**Modulo per la presentazione delle osservazioni per i piani/programmi/progetti sottoposti a procedimenti di valutazione ambientale di competenza statale**

**ID: Codice procedura (ID\_VIP/ID\_MATTM): 12691**

**“Progetto di un impianto eolico denominato “Pitigliano” ubicato nei comuni di Pitigliano (GR) e Sorano (GR) costituito da 20 (venti) aerogeneratori di potenza nominale 7,0 MW per un totale di 140,0 MW con relative opere connesse ed infrastrutture indispensabili”**

**IMMAGINE n 5.** Mappa eolici elaborata dall'Associazione Amici della Terra. La mappa evidenzia il cumulo degli impianti tra Lazio e Toscana.

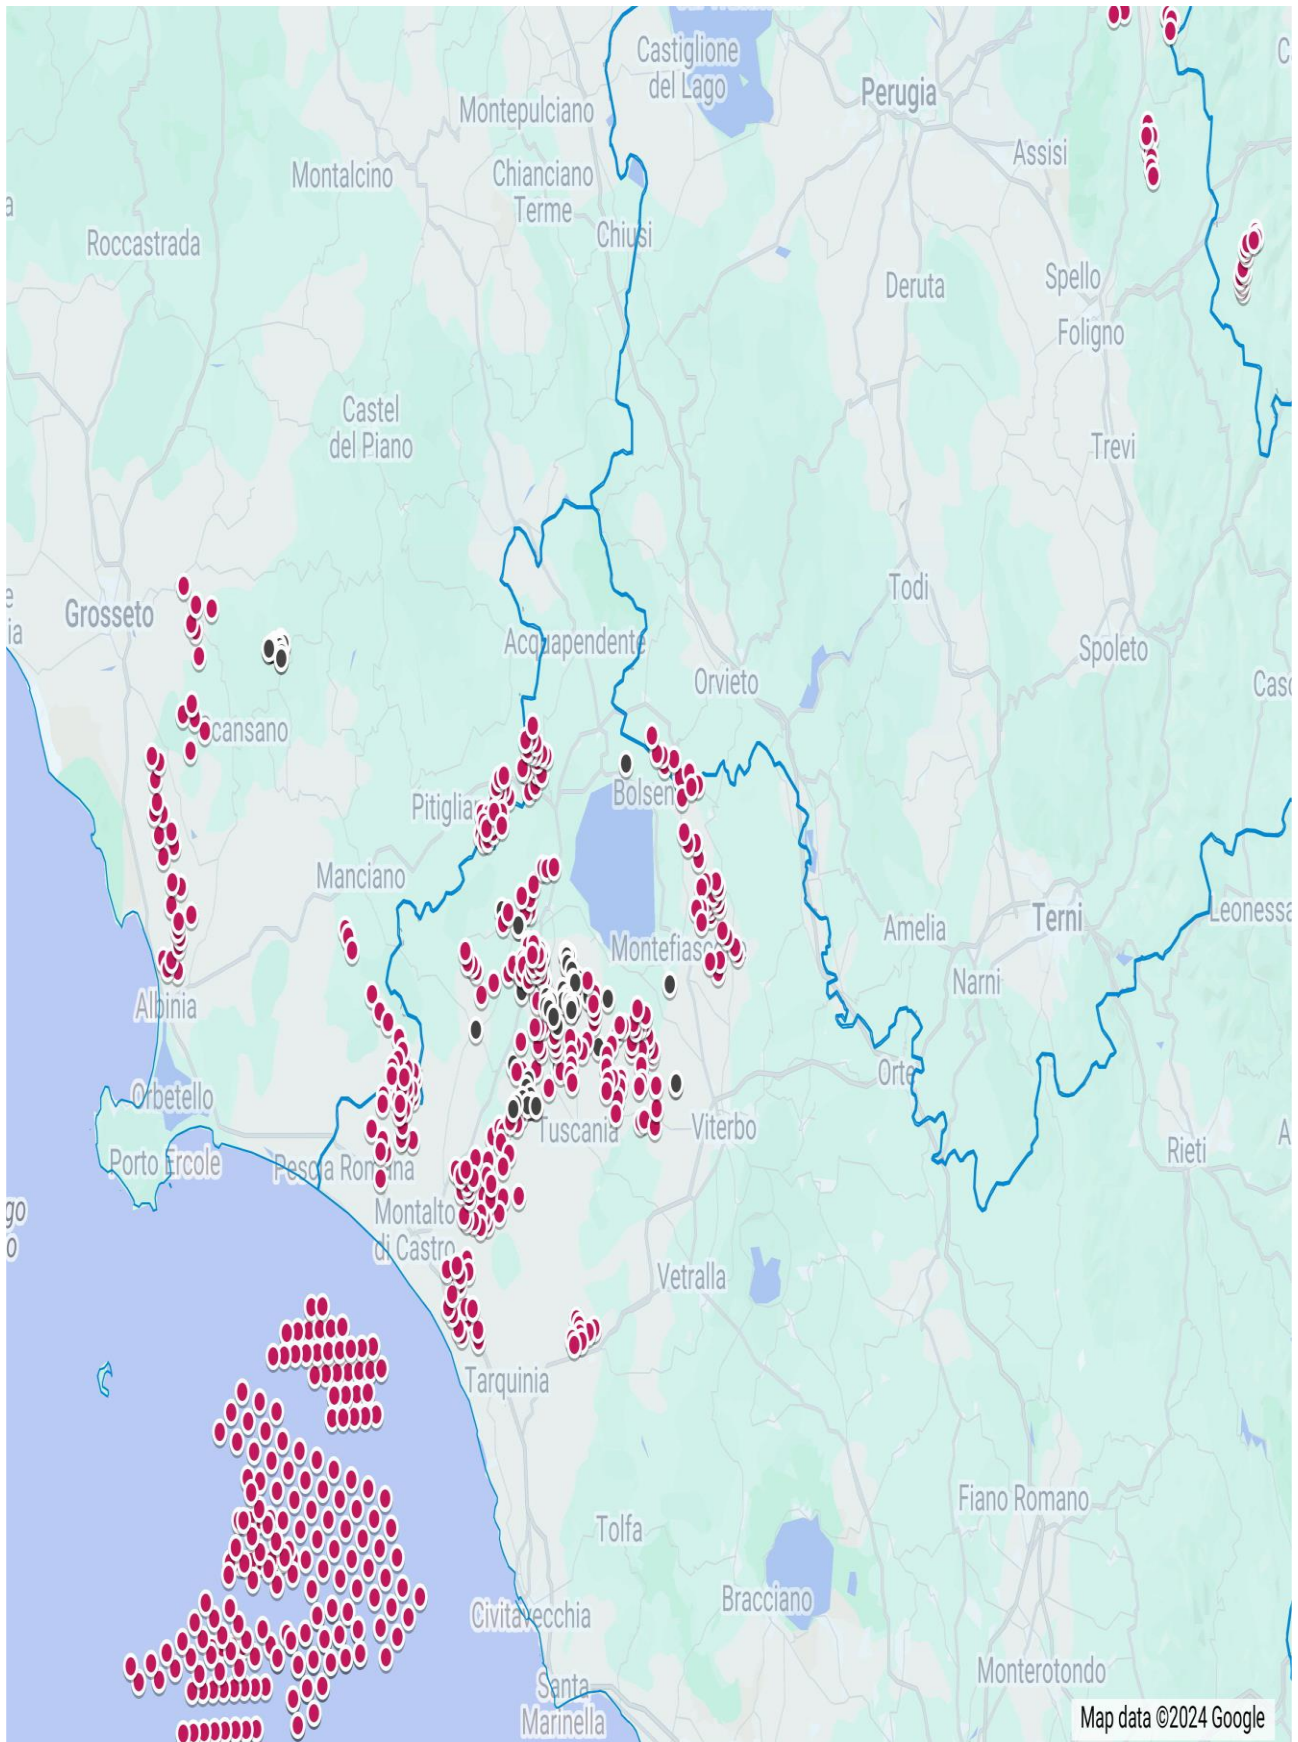
Riguardo al cumulo degli impianti FER, le mappe prodotte dalla proponente riguardano, come già evidenziato, soltanto una parte molto piccola degli impianti FER dell'area intermedia e vasta e in particolare di quelli eolici che contribuiscono a creare un notevole cumulo e la saturazione del territorio tosco laziale. Riguardo al cumulo dei soli impianti eolici si riporta la mappa dell'intervisibilità degli impianti eolici elaborata dall'Associazione nazionale “Amici della Terra”.

**IMMAGINE n. 7** Mappa della intervisibilità degli impianti eolici elaborata dall'Associazione nazionale Amici della Terra. La mappa non è aggiornata comunque rende molo bene dell'enorme impatto visivo creato dal cumulo degli impianti.

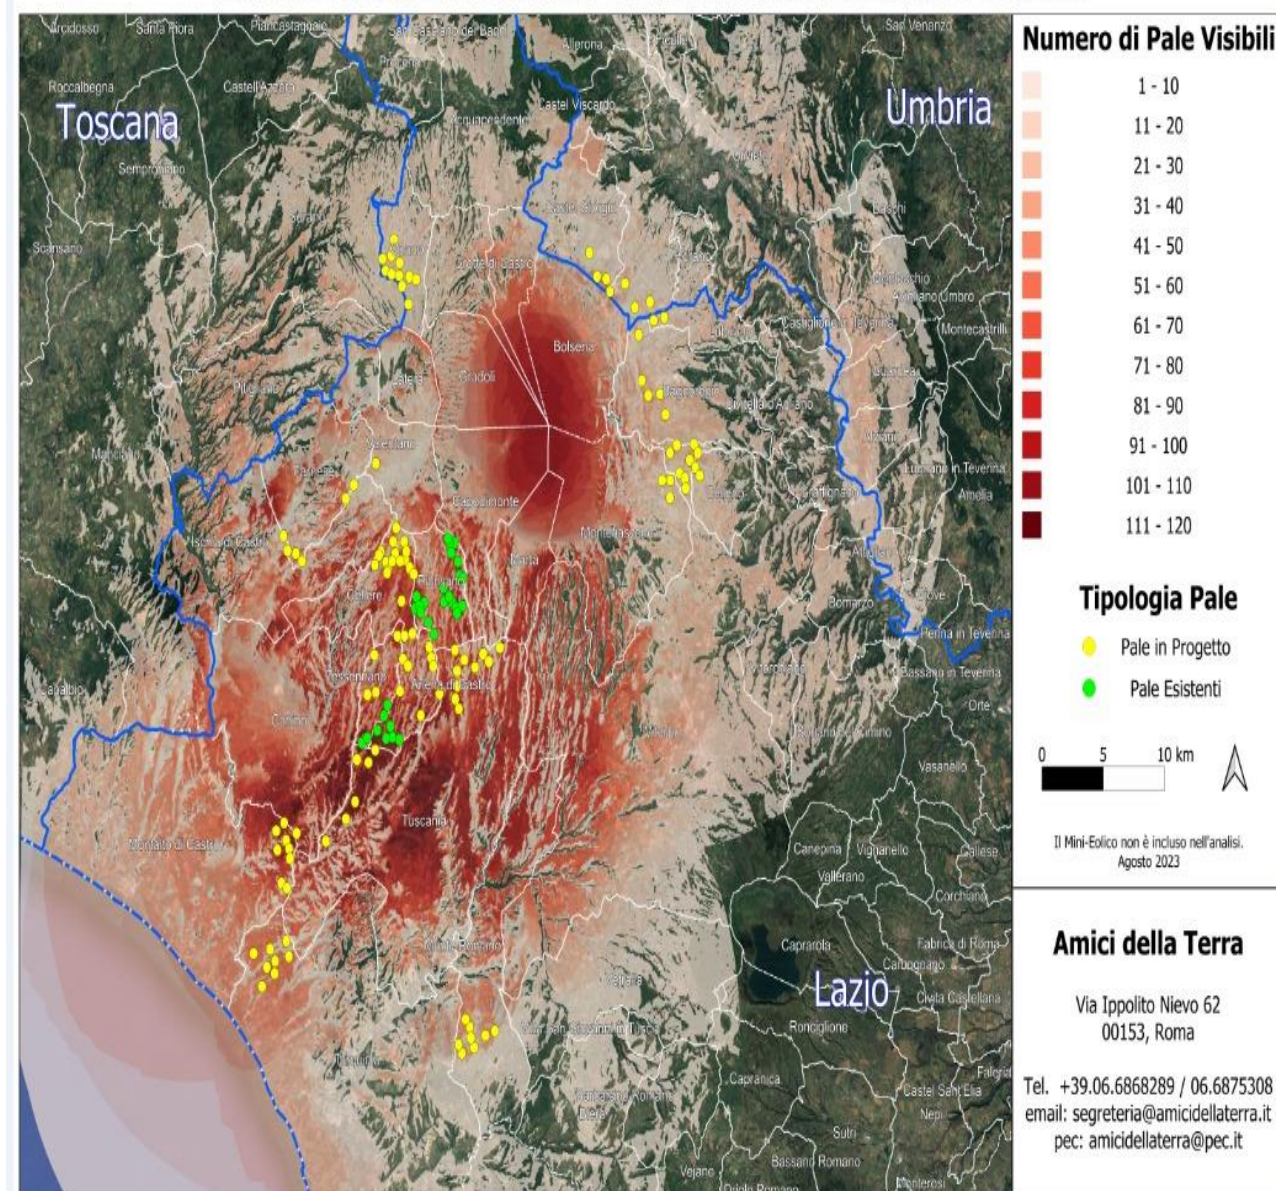
Se agli impianti eolici rappresentati qui sopra che non comprendono sia l'impianto eolico Pitigliano e le altre 14 pale del progetto eolico in verifica amministrativa sempre nel territorio di Pitigliano si aggiungono i migliaia di ettari ( 7000 fin'ora) di territorio occupato dagli impianti fotovoltaici e agrivoltaici e dalle altre tipologie appare chiaro il numero spropositato degli impianti FER nella bassa toscana e nella Tuscia.
